LUMINÁRIA PÚBLICA LED 80W 4000K TRADETEK / Luminaire Data Sheet

Re: Análise e parecer PE 142 item 8

Referente aos itens da empresa Construvita segue parecer:

Street 1 / Valuation Field Roadway 1 / Value Chart (E)

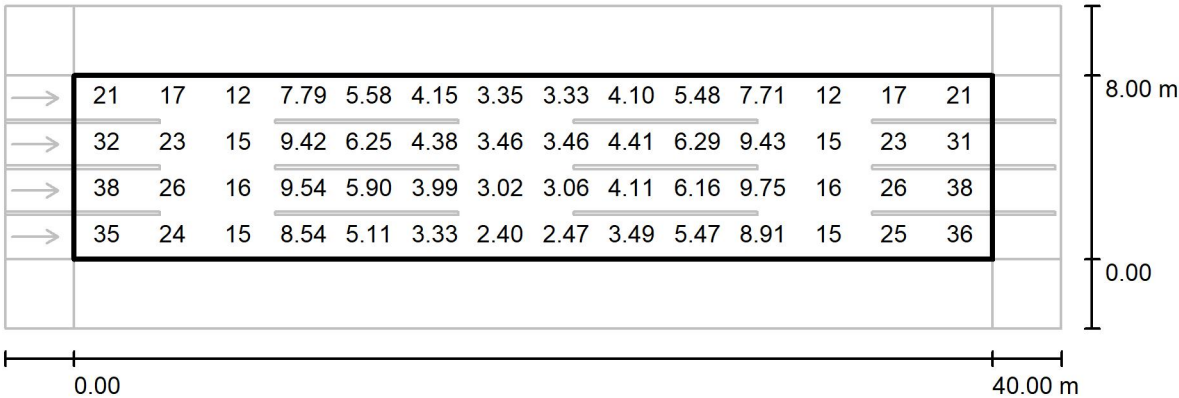
- Item 02: a luminária de 120W apresentada não atinge o índice de uniformidade (u0) maior que 0,3 conforme definido no termo de referencia. Em anexo cálculo realizado com os parâmetros definidos no termo
 - Itens 03 e 07: o arquivo ies fornecido para as luminárias de 80W atende a iluminação da via, porém não é da empresa MBLED. Em anexo segue dados do arquivo ies apresentado para este item.
 - Item 08: a luminária de 50W apresentada não atinge o índice de uniformidade (u0) maior que 0,25 conforme definido no termo de referencia. Em anexo cálculo realizado com os parâmetros definidos no termo
- Com isso, pela avaliação nenhum item está aprovado.
